Vysvětlení / doplnění / změna zadávací dokumentace č. 2

Veřejná zakázka:	Rekonstrukce kotelny – Červený Kostelec – č. akce SM/22/317 – opakování II
Spis. zn.:	CIRI/2023/159
Zadavatel:	Speciální základní škola Augustina Bartoše, se sídlem Nábřeží pplk. A. Bunzla 660, 542 32 Úpice, IČO 70841144
Způsob zadání:	Veřejná zakázka malého rozsahu mimo režim zákona č. 134/2016 Sb., o zadávání veřejných zakázek, ve znění pozdějších předpisů (dále jen „zákon“) na stavební práce

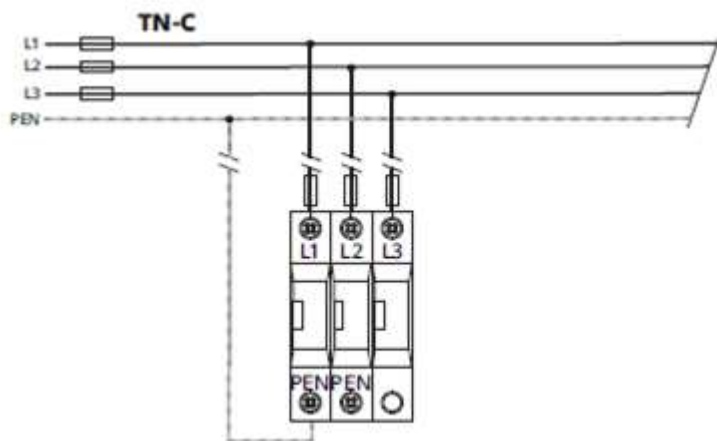
Zapuštěné rozvodnice s IP 55 nejsou. Tak jestli to je správně nebo má být rozvodnice na povrch?

Typ rozváděče, který se může zapustit částečně (jak je psáno v technické zprávě) - EATON FKV-07-FR55-H-2/36. Je ale možné dát rozvodnici na omítku a nezapouštět ji. Instalace je po povrchu.
